Umgestaltung Kullenhofstraße –

Ausführungsbeschluss

**Mitteilung der Verwaltung
zur
Sitzung des Mobilitätsausschusses
am 01.03.2018**

Bürgerinformation "Umgestaltung Kullenhofstraße", Vorstellung der Ausführungsplanung

Straßenquerschnitt - Planungsalternativen

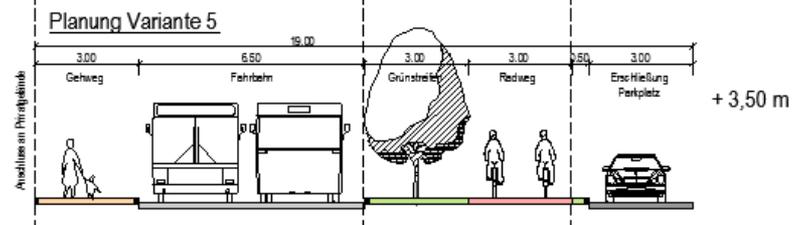
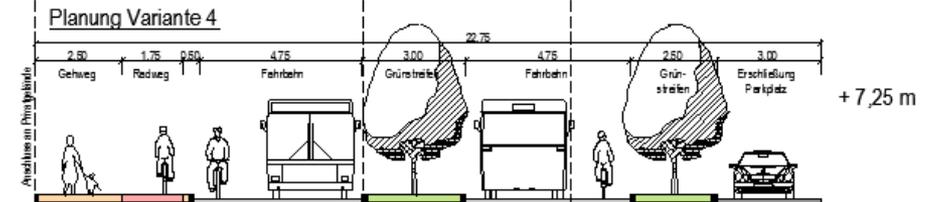
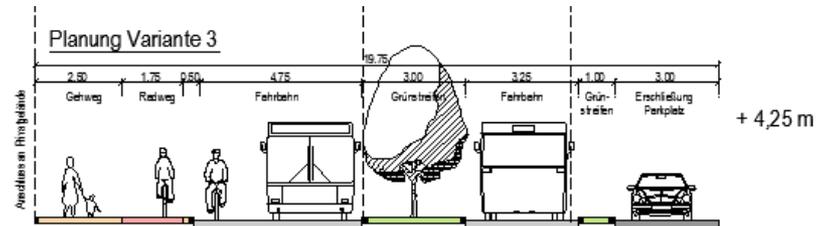
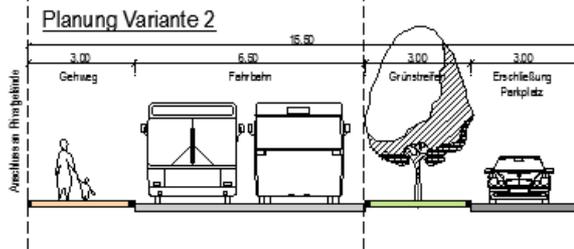
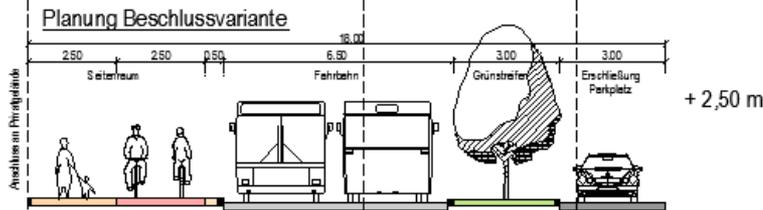
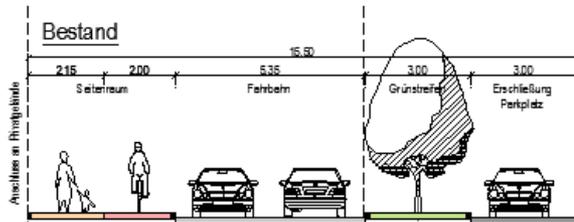
Bewertung der Varianten anhand folgender Kriterien

- Baumerhalt
- Radverkehrssicherheit
- Konflikt Parkplatzausfahrt / Längsverkehr
- Störungsfreiheit bei Haltevorgängen und Versorgungsfahrzeugen
- Überholmöglichkeit bei Radfahrenden auf Fahrbahn
- Fußverkehr
- Stellplatzverlust auf P2
- Nutzung bestehender Parkplatzausstattung (Schranken etc.)
- Versorgungssicherheit Uniklinik (Gasleitung)

Die Planungsvariante ist aus fachlicher Sicht die Vorzugsvariante.

Beschlussvariante und Variante 5 (Empfehlung BV Laurensberg)

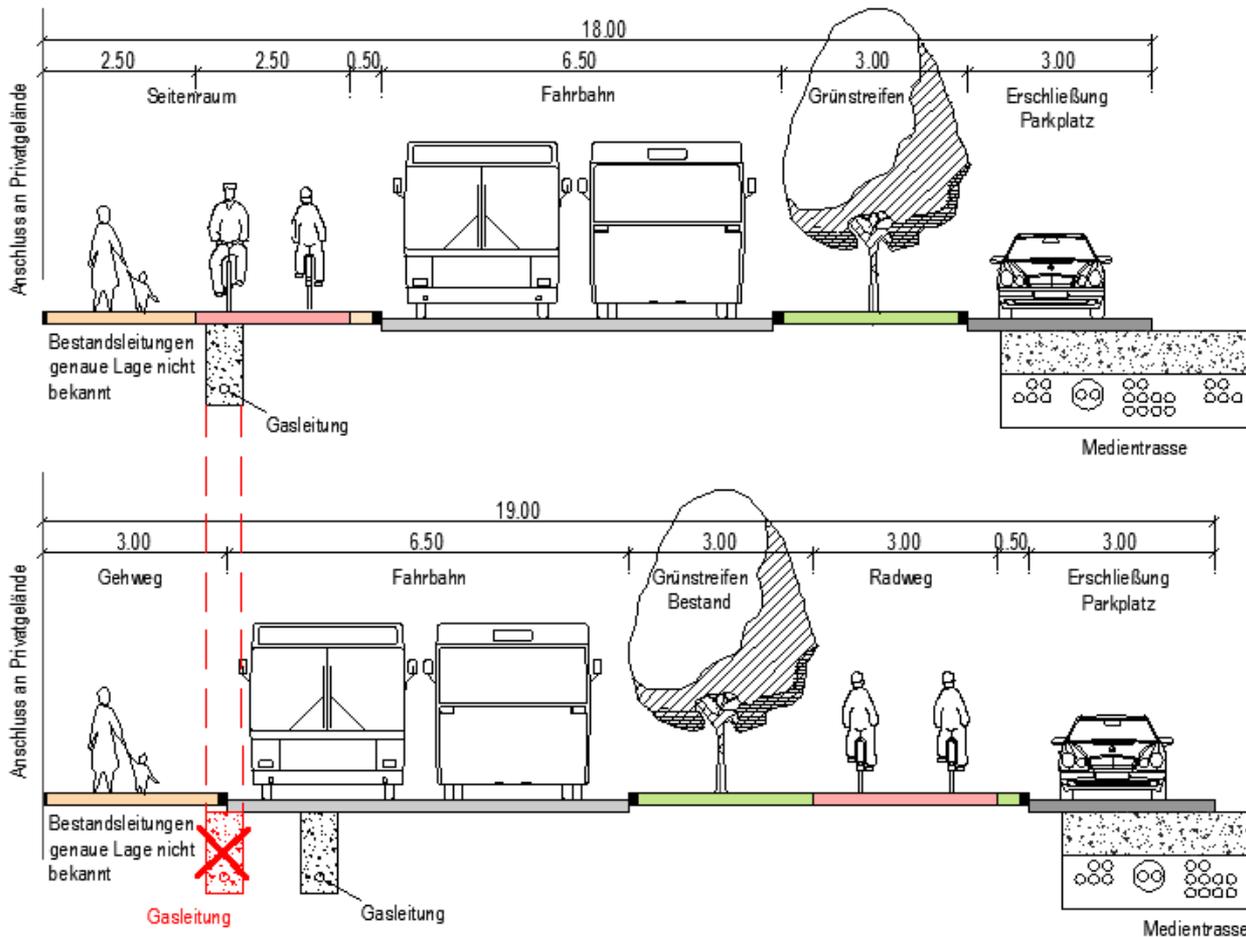
Ungünstige
Leitungstrasse

Überschreitung
der derzeitigen
B-Plangrenze
Neue Offenlage

Verpflanzen der Bäume oder Neupflanzung

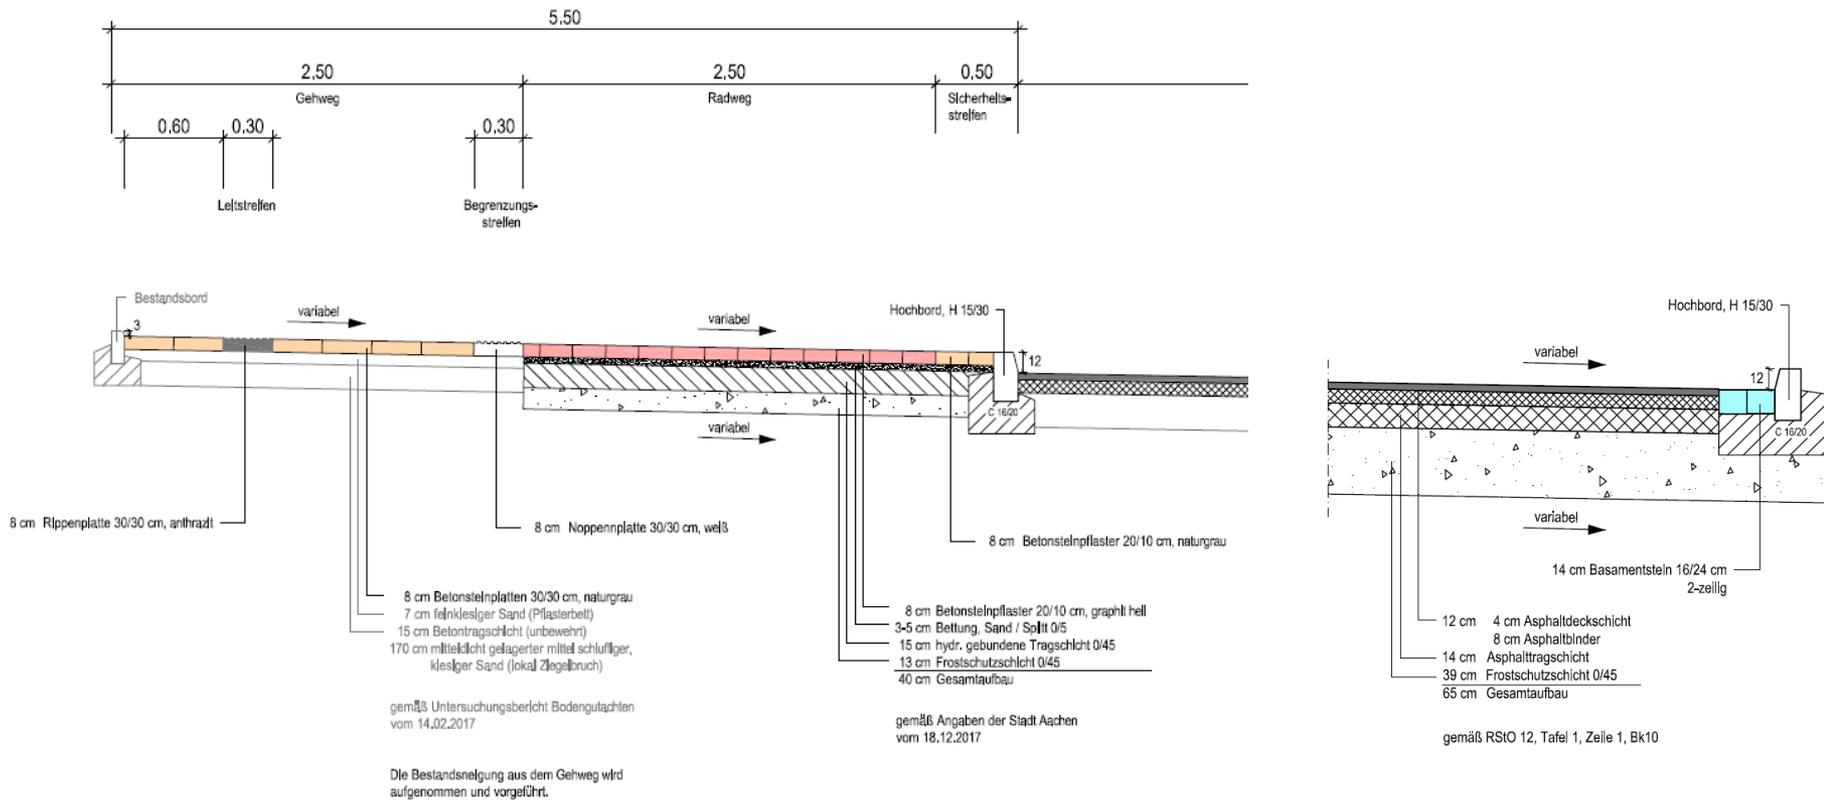
Baumfachleute raten von einer Verpflanzung ab, favorisieren übereinstimmend, eine neue Baumreihe anzulegen.

20-28 Bäume im Abstand 8-10m
